Ente Gestore della
Riserva Naturale Orientata
SALINE di TRAPANI e PACECO

Prot. 230/2023

Oggetto: procedura di Valutazione di Incidenza Ambientale – “Realizzazione di un impianto per la costruzione e trasformazione di cassoni ribaltabili per automezzi e per la riparazione di veicoli pesanti all'interno di un capannone industriale sito a Trapani, nella locale area di sviluppo industriale, agglomerato est, Lotto 19, Via F. Culcasi n. 2. OFFICINE XHILONE S.R.L.– Richiesta di parere preliminare ai sensi del Punto 6 del D.A. 36/2022 – Studio di Incidenza carente di informazioni e verifica di aspetti progettuali e di esercizio - Parere negativo interlocutorio allo stato della documentazione.

Screen shot dal file sub_4421358250989219603_02492470816-14072023-0944.009 Tav 4 – Progetto Lay - out

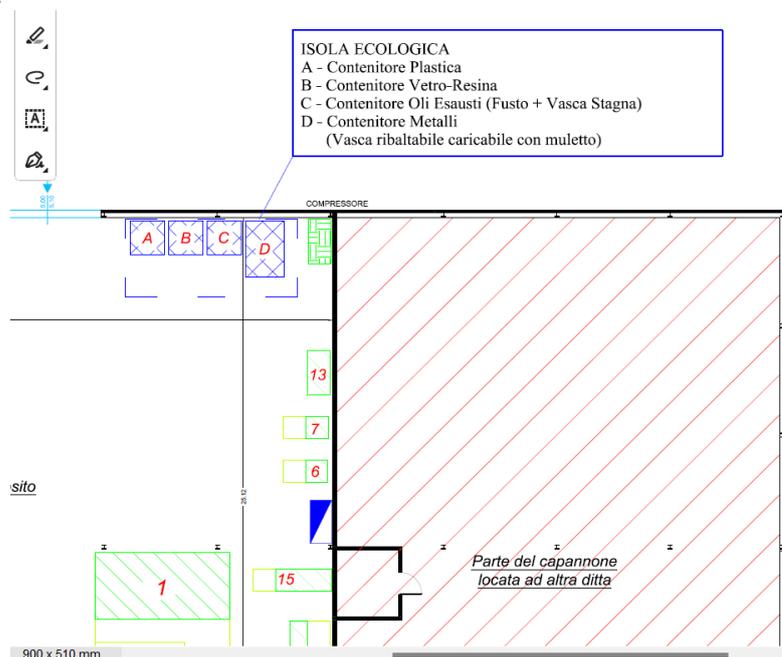
Si fa presente che nell'area indicata "isola ecologica" sono segnati contenitori per "oli esausti", che tra le lavorazioni molteplici su commissione che si intenderebbero realizzare, vi è la riparazione di "sospensioni e lavori su balestre, realizzazione di tubi oleodinamici per impianti idraulici". Non è chiaro quanto si riporta ossia che: "Il processo di lavorazione svolto dalla ditta, inoltre, svolto interamente all'interno del capannone industriale, non produce alcun altro residuo solido o liquido inquinante che possa essere depositato nei piazzali di sosta o nelle aree esterne e venire casualmente immesso nella rete di scarico acque bianche."

Si deve pertanto esplicitare quanto previsto dalle lavorazioni e dal deposito presso la proposta "isola ecologica" **fornendo tutti i CER derivanti dalle attività**, ivi inclusi gli oli esausti ed altro non considerato nella documentazione di progetto, tenendo conto del **Regolamento per la gestione dei rifiuti speciali del 2017 e il Piano Regionale per la Gestione dei Rifiuti Urbani in Sicilia**,

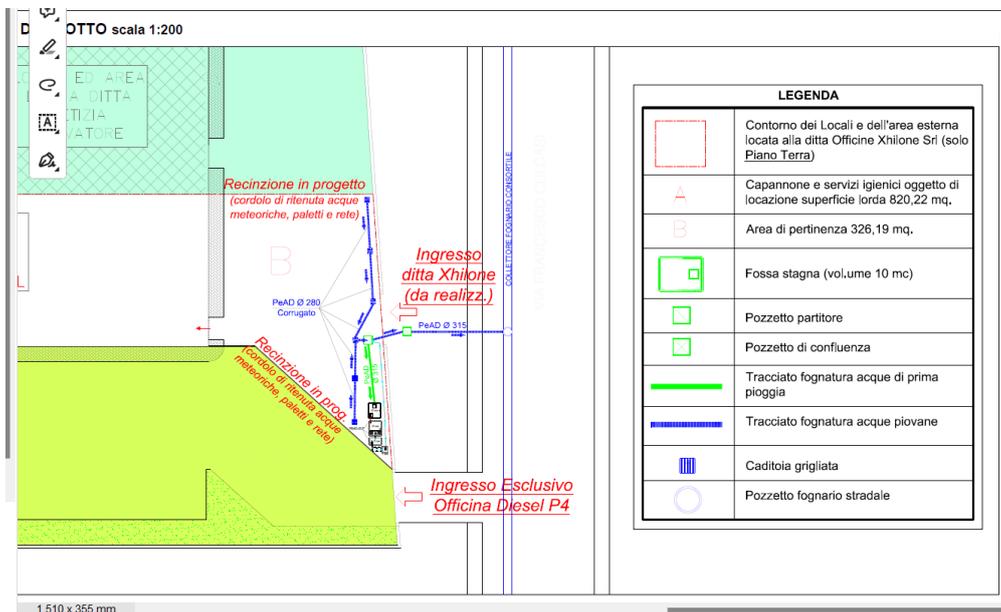
- **Scarichi, sistema di raccolta delle acque di piazzale, destinazione acque, interferenza possibile con falde acquifere, dati tecnici profondità scavi ecc.**

Nella documentazione tecnica viene fornita descrizione del progetto, ma non sono presenti informazione relativamente agli scavi da realizzare né informazioni sul sistema idrico sotterraneo, in area caratterizzata da falde superficiali, nella "Relazione di Incidenza" si rileva analoga assenza di informazioni e valutazioni.

Screen shot dal file sub_16992664663864319123_02492470816-14072023-0944.017 Tav 5

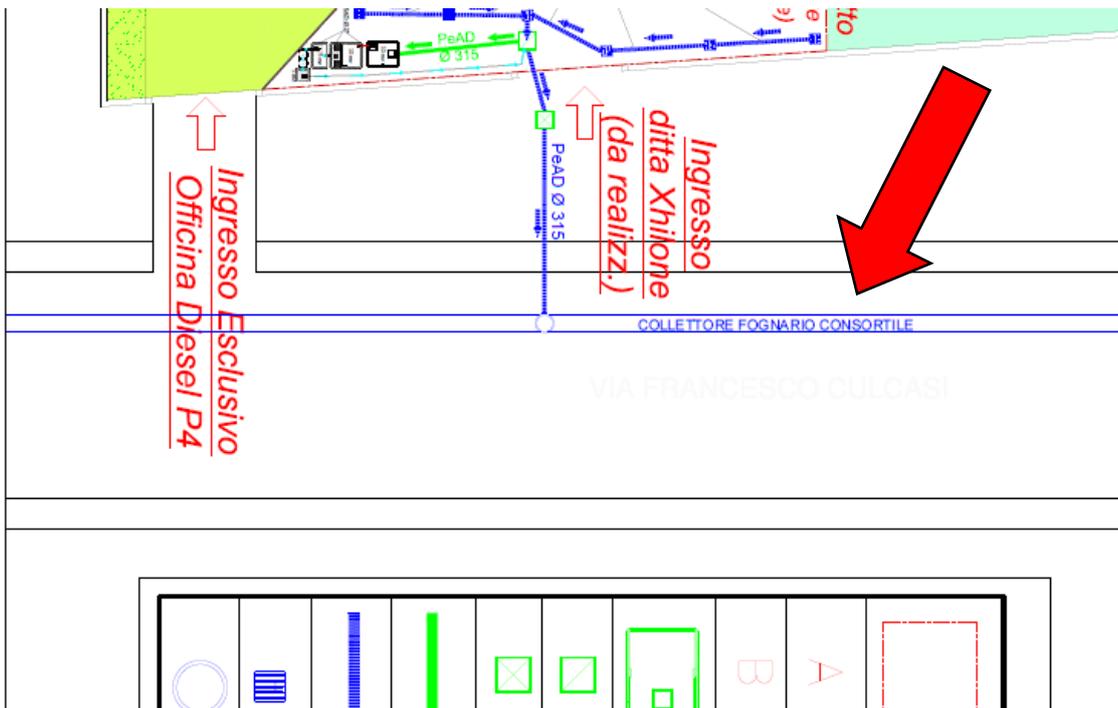
Si riporta che acque di prima pioggia e di piazzale, opportunamente trattate, verrebbero convogliate nella condotta consortile dell'area ex Irsap che risulterebbe da quanto riportato, scaricare nel canale Reda che afferisce e ricade in ZPS, ZSC, RAMSAR, IBA e in Riserva.

Nella documentazione tecnica si fa riferimento relativamente al rispetto dei limiti di legge, alla **Tabella 3, contenuta nell'allegato 5, Parte Terza del D. Lgs. n° 152 del 03/04/2006, non tenendo conto del ricadere il flusso convogliato in area sensibile di cui all'art.91 del medesimo Decreto legislativo.**

Dettaglio screen shot per meglio leggere la destinazione del "tracciato fognatura acque piovane" e "tracciato fognatura acque di prima pioggia" in "collettore fognario consortile" che confluirebbe in ZPS, ZSC, RAMSAR, IBA e Riserva, area sensibile art. 91 del Dlvo 152/06 e smi.
